湯 坪 地 熱 発 電 所
環 境 影 響 評 価 方 法 書

補 足 説 明 資 料

九 電 み ら い エ ナ ジ ー 株 式 会 社

地熱部会 補足説明資料 目次

図4 本事業の周囲の類似事業（地熱発電事業）との距離

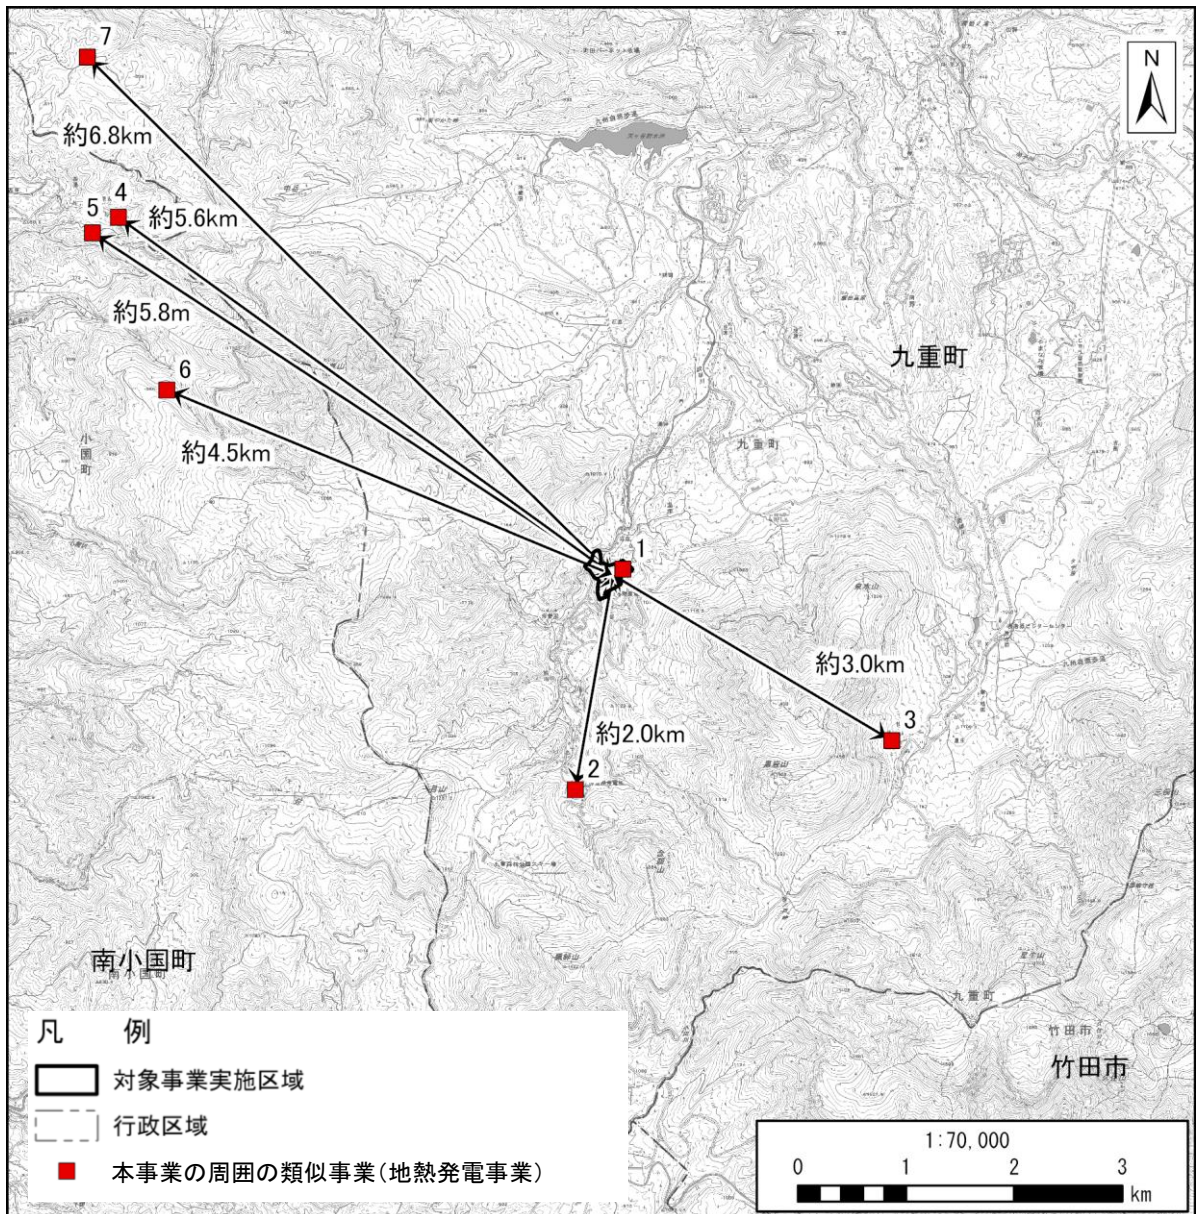
周囲の類似事業までの距離を図中に追記して下さい。

本事業の周囲の類似事業（地熱発電事業）までの距離は、表 4 および図 4 のとおりです。

図5 対象事業実施区域及び配慮が特に必要な施設までの距離

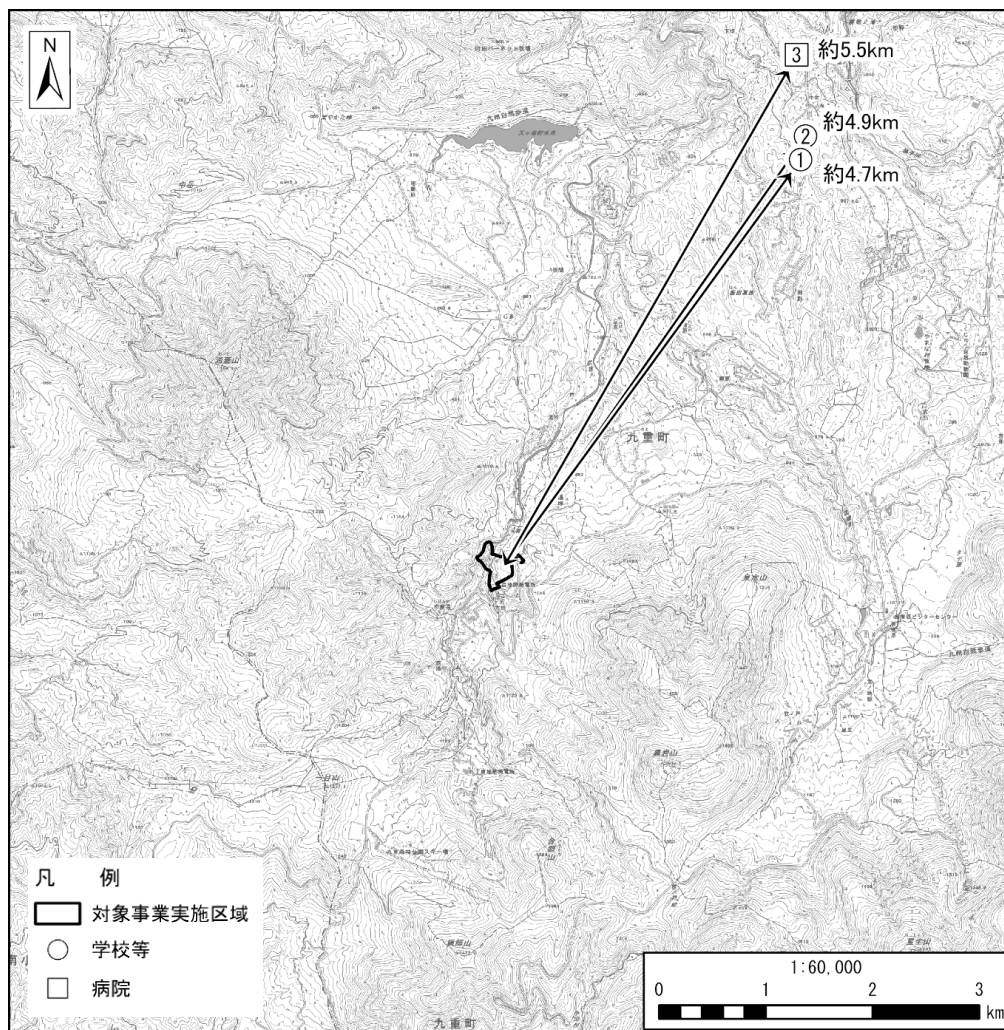
配慮が特に必要な施設までの距離を表中および図中に追記して下さい。

本事業から配慮が特に必要な施設までの距離は、表5および図5のとおりです。

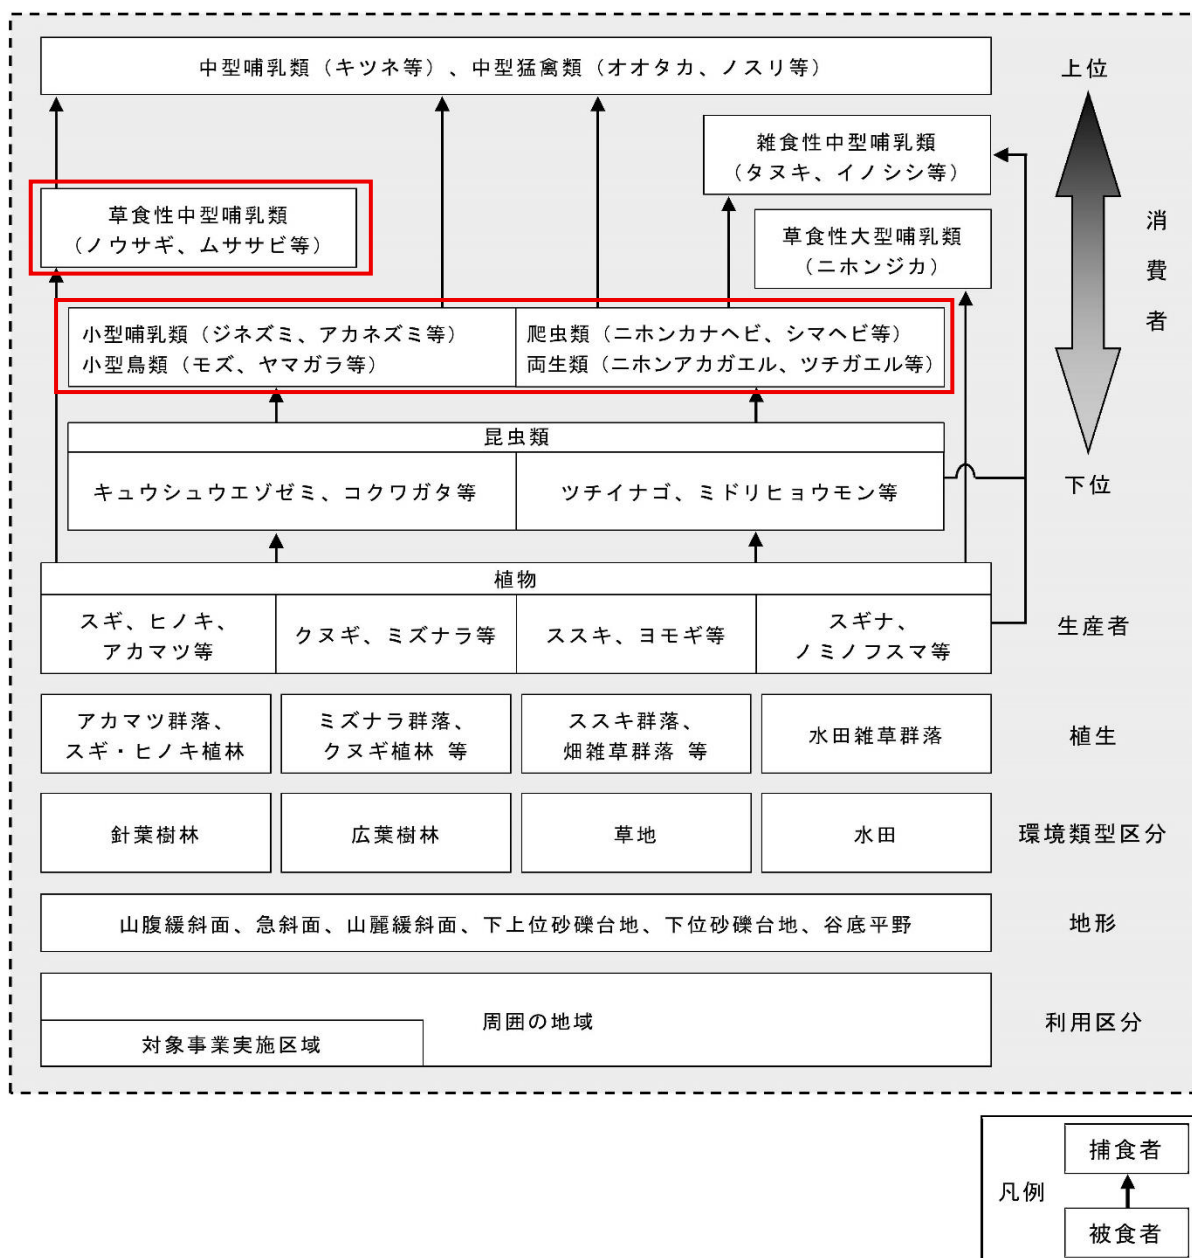
植生の概要記述は、植生図凡例名を示すだけでなく、当該地域の標高と植生帯、地形・地質、土地利用等の人為的影響など生態系の概要を簡潔に示した上で凡例となっている植物群落配分や植生分布の特徴を分かりやすく記述してください。ヤマカモジグサーノリウツギ群集やミヤマキリシマーススキ群落の説明は分かりやすく良いと思います。

方法書 P74 の植生概要の記述について、以下のとおり説明を補足します。なお、準備書における文献情報の更新に伴い、記載を修正する場合は、以下の記述についても更新内容に合わせて修正します。

対象事業実施区域は標高900m前後の山腹緩斜面の下部及び谷底平野に位置しており、大岳安山岩及び火山麓扇状地堆積物が分布している。「レッドデータブックおおいた2022」(大分県、令和5年)によると、対象事業実施区域及びその周囲は内陸山地型気候域の新火山地帯植生が分布する地域に含まれる。また、対象事業実施区域の一部は「阿蘇くじゅう国立公園」の第3種特別地域及び普通地域並びに「地域森林計画対象民有林」に含まれる。

このような環境において、対象事業実施区域及びその周囲の山腹斜面には、主にスギ・ヒノキ植林、リョウブ・ミズナラ群集、クヌギ植林等の森林が分布し、一部にはススキ群団、牧草地等の草地も広い面積で分布する。標高が高い山地の斜面上部では、ヤマカモジグサーノリウツギ群集が帯状に分布し、山頂付近ではミヤマキリシマーススキ群落がまとまってみられる。谷底平野となる河川沿いの平地では水田雑草群落が広くみられ、畑雑草群落、緑の多い住宅地等も分布する。

図 8-2 対象事業実施区域及びその周囲の食物連鎖模式図(修正版)

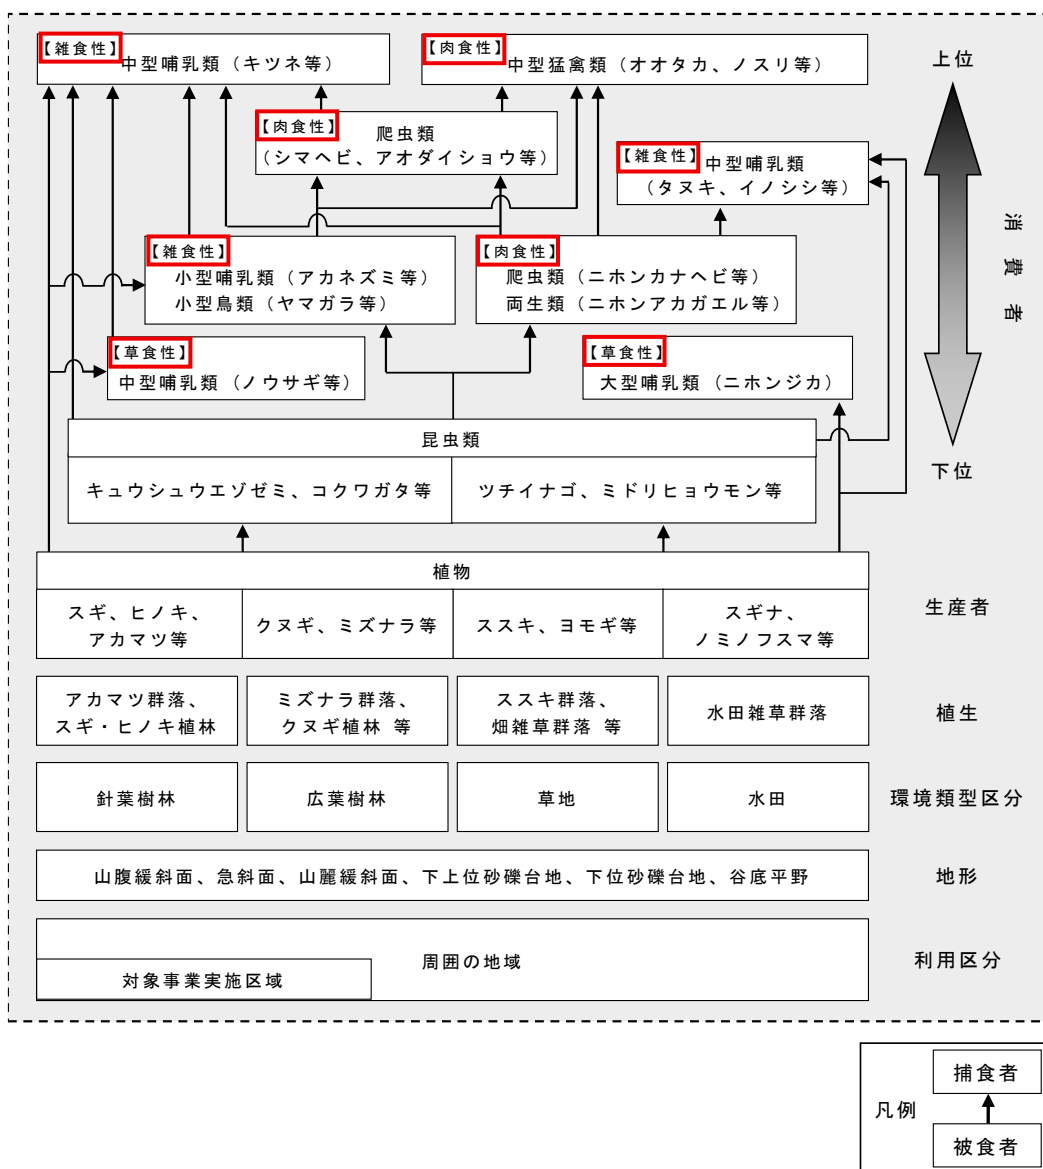
指摘した動物には「雑食性」・「草食性」のような食性区分がなかったので表記をお願いしたものです。特に表記のない動物は肉食性のようなのですが、一般の方も閲覧するものですので明記しておくべきと思います。この図の小型哺乳類には肉食性だけでなくドングリのように植物を食べるものもいるのではありませんか。

また、ヘビはカエルを食べるように、小型動物類は昆虫類だけを餌資源としているわけではないと思います。

方法書 P98「第 3.1-27 図 対象事業実施区域及びその周囲の食物連鎖模式図」について、図の視認性を考慮して食性区分の表記を省略しておりましたが、ご指摘を踏まえ以下のとおり中型哺乳類等の食性区分を【 】で追記し、より分かりやすい図に修正します。

図 10-1 本事業と牧ノ戸温泉の位置関係

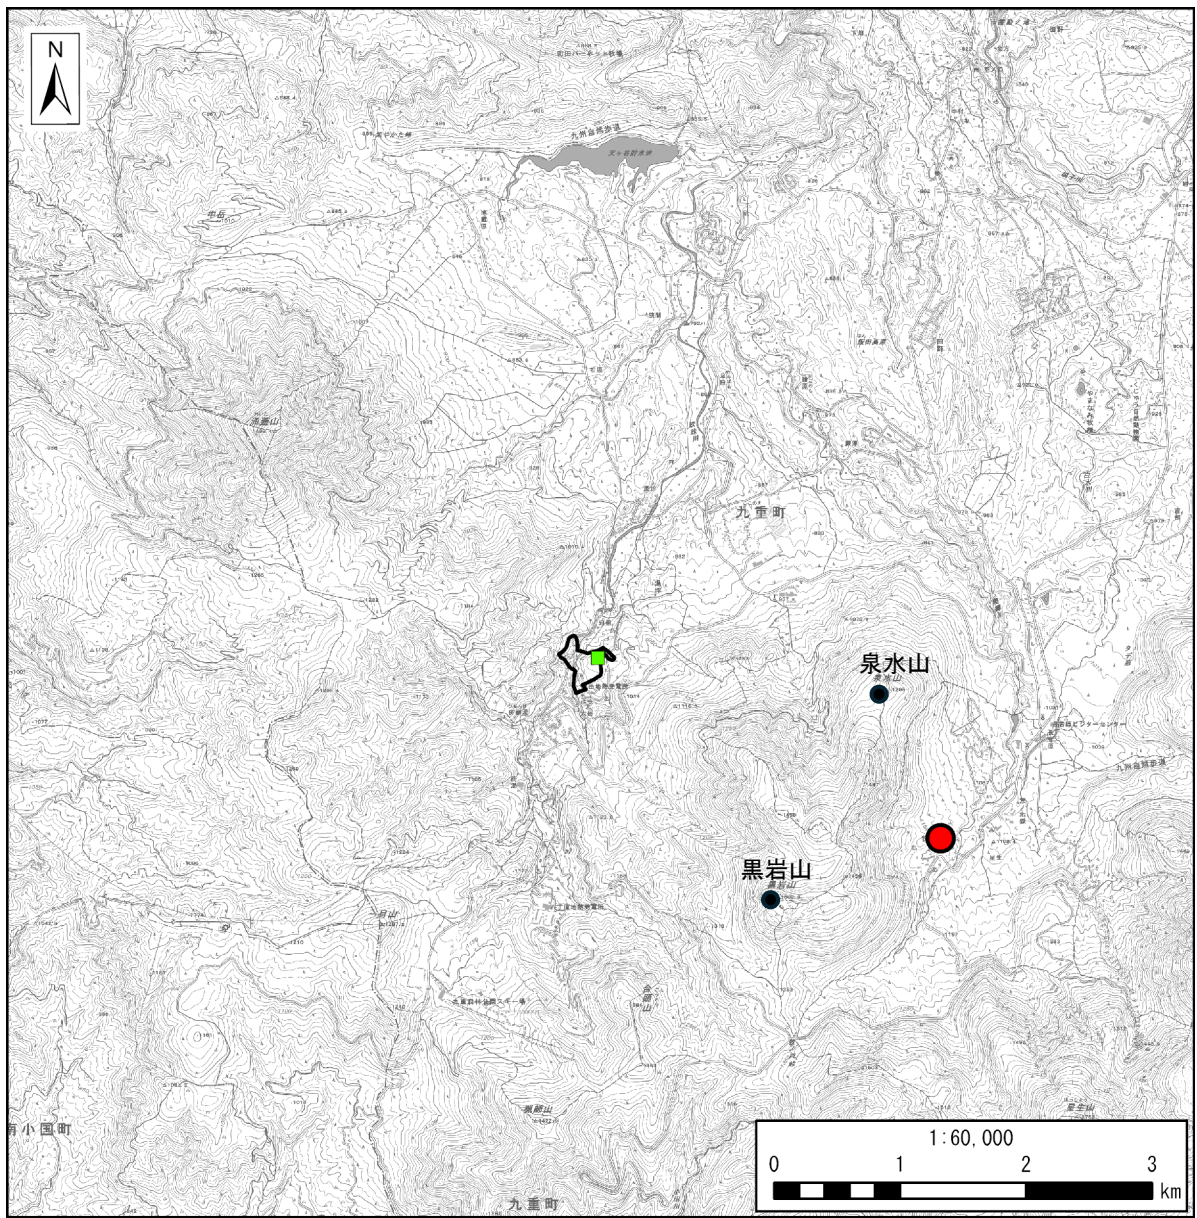
牧ノ戸温泉にて、硫化水素臭が強いと記載があるが、ここの硫化水素が発電所地点まで拡散することはほぼないのでしょうか？

また、牧ノ戸温泉は本事業から約 3km 離れており、牧ノ戸温泉と本事業（発電所地点）の間には、黒岩山から泉水山にいたる標高差 200～300m の尾根筋があり、事業地周辺は谷筋が南北に開けています（図 10-1）。

図11 大岳発電所更新計画時の環境影響評価における風速階級別風配図（地上・年間）

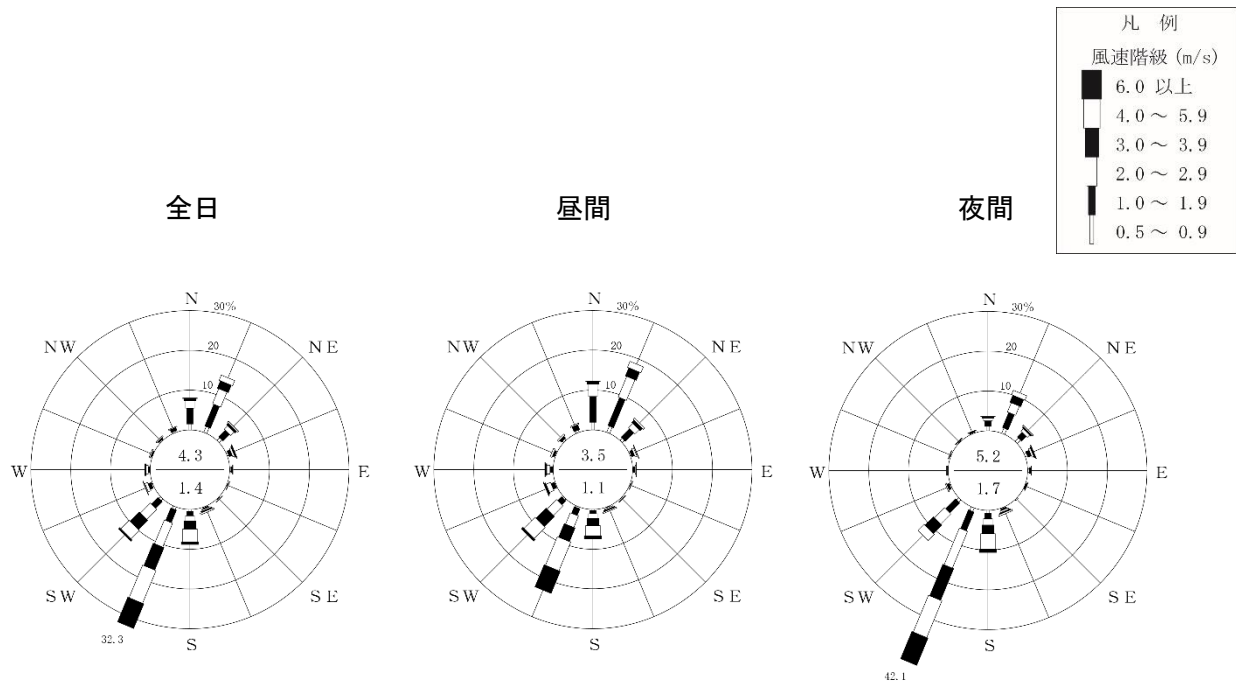
硫化水素濃度の測定地点は南北方向のみですが、他の方向には特に高濃度が出現する可能性は低いと考えて良いでしょうか？

対象事業実施区域周辺は谷筋が南北に開けており、本事業に隣接する大岳発電所更新計画時の環境影響評価において、平成25年9月から平成26年8月に風向・風速観測地点（地上気象観測地点）で測定した地上10mの年間の最多風向及び出現頻度は、ほとんどが南南西と北北東の風になります（図11）。

このような風況から、高濃度の硫化水素が出現する方向は、主に谷筋に沿った南北の方向になると考えられ、本結果を考慮して硫化水素の測定地点を設定しました。

図 14 猛禽類調査における定点調査地点からの可視範囲図

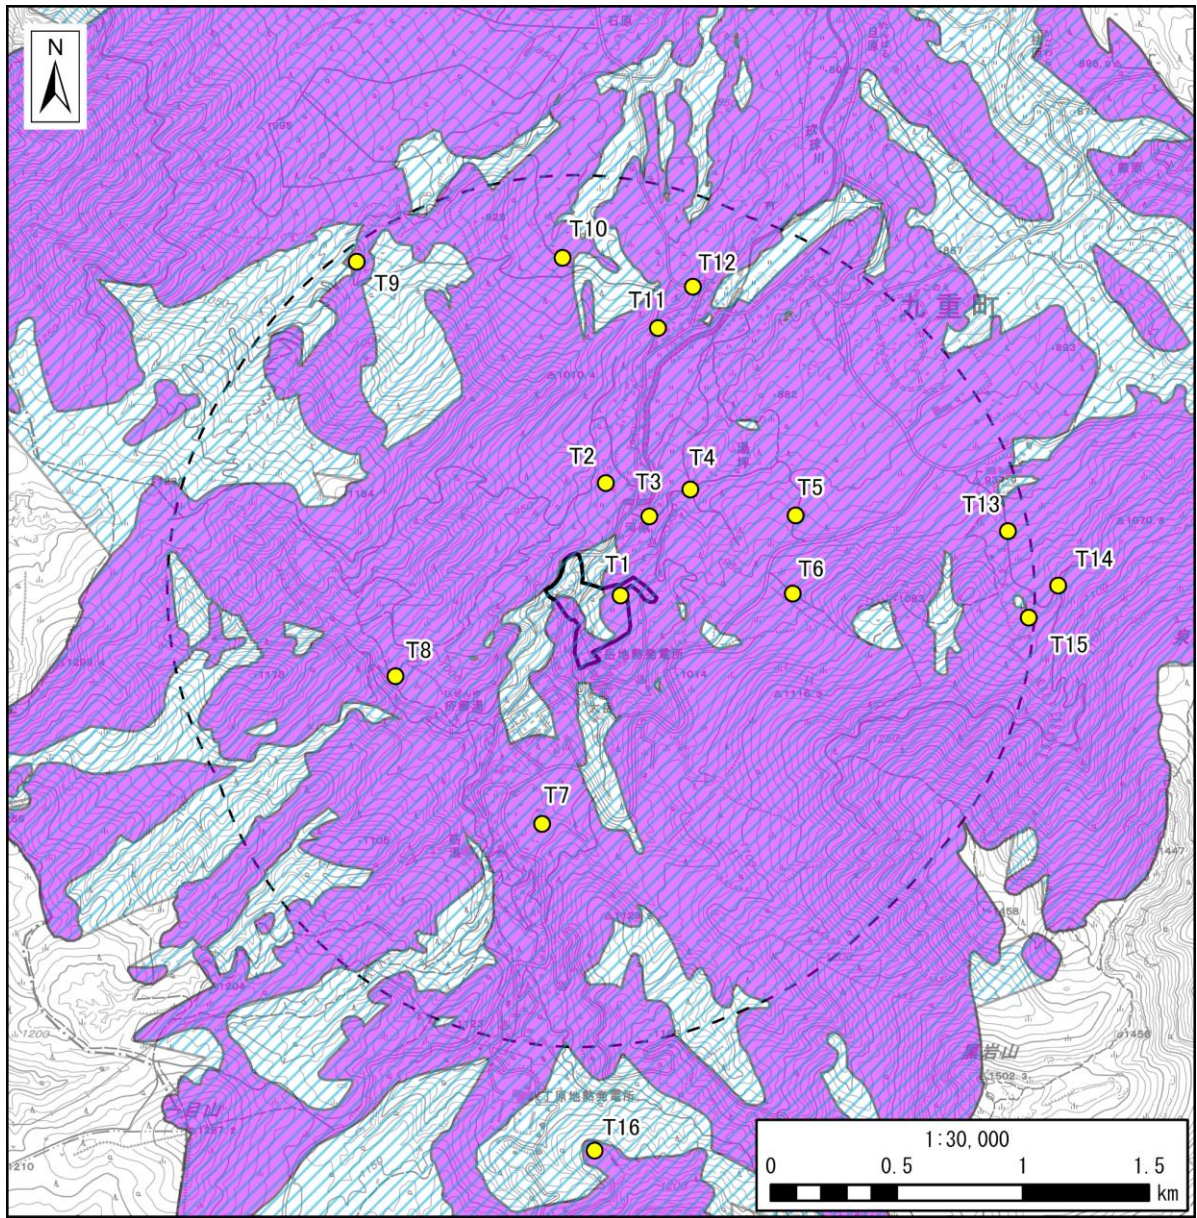
調査定点からの視野のカバー（可視領域）はどこかに示されていますか？

視野のカバー（可視領域）の図について準備書にも記載してください。

猛禽類調査における定点調査地点からの可視領域は方法書には示しておりません。

定点調査地点からの可視領域は図 14 のとおりであり、調査範囲全体を網羅的に視認できるように設定しました。

準備書では、猛禽類調査定点からの視野のカバー（可視領域）を記載します。

図 20-1 大岳発電所更新計画時の交通量調査地点（予測地点）

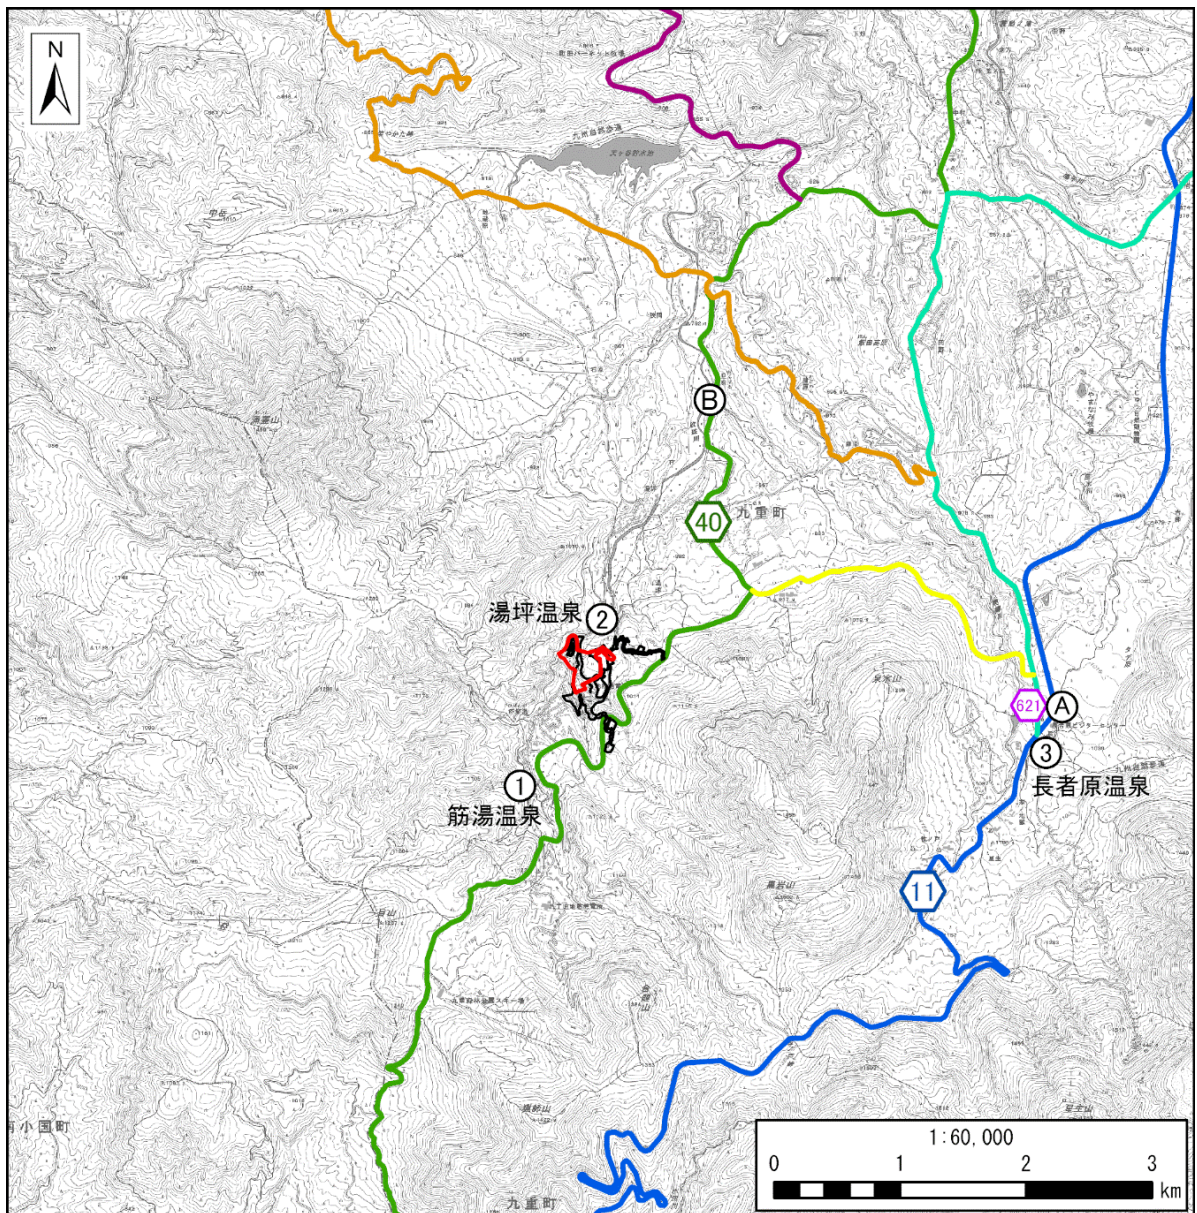
主要な人と自然との触れ合いの活動の場が第1号として整理されております。項目として選定しないことも可能だとは思いますが、影響が極めて小さいことを示すためには、工事量や工事台数や工事区域・ルートと触れ合いの活動の場との位置関係を整理したうえで情報を提示して結論づけるべきではないでしょうか。「大岳発電所更新計画環境影響評価書」で評価がなされているのであれば、それが参考になると思います。

主要な人と自然との触れ合いの活動の場を非選定とした根拠について、大岳アセス時の結果を引用して比較し、「それに比べて非常に規模が小さいため項目を省略した」という流れを準備書で説明してください。

本事業の対象事業実施区域に隣接する大岳発電所の更新計画時の環境影響評価書（九州電力株式会社、平成28年）において予測された、将来交通量は以下のとおりです。2箇所の予測地点における工事関係車両の占める割合は、予測地点①で4.4%、予測地点②で18.5%と予測されました。

また、大岳発電所更新計画環境影響評価書における、工事用資材等の搬出入に伴う交通量が主要な人と自然との触れ合いの活動の場へのアクセスルートに与える影響を低減するための環境保全措置は以下のとおりであり、これらの措置を講じることにより、道路交通量の変化による影響は少なく、工事用資材等の搬出入に伴う主要な人と自然との触れ合いの活動の場へのアクセスに及ぼす影響は少ないと予測されました。
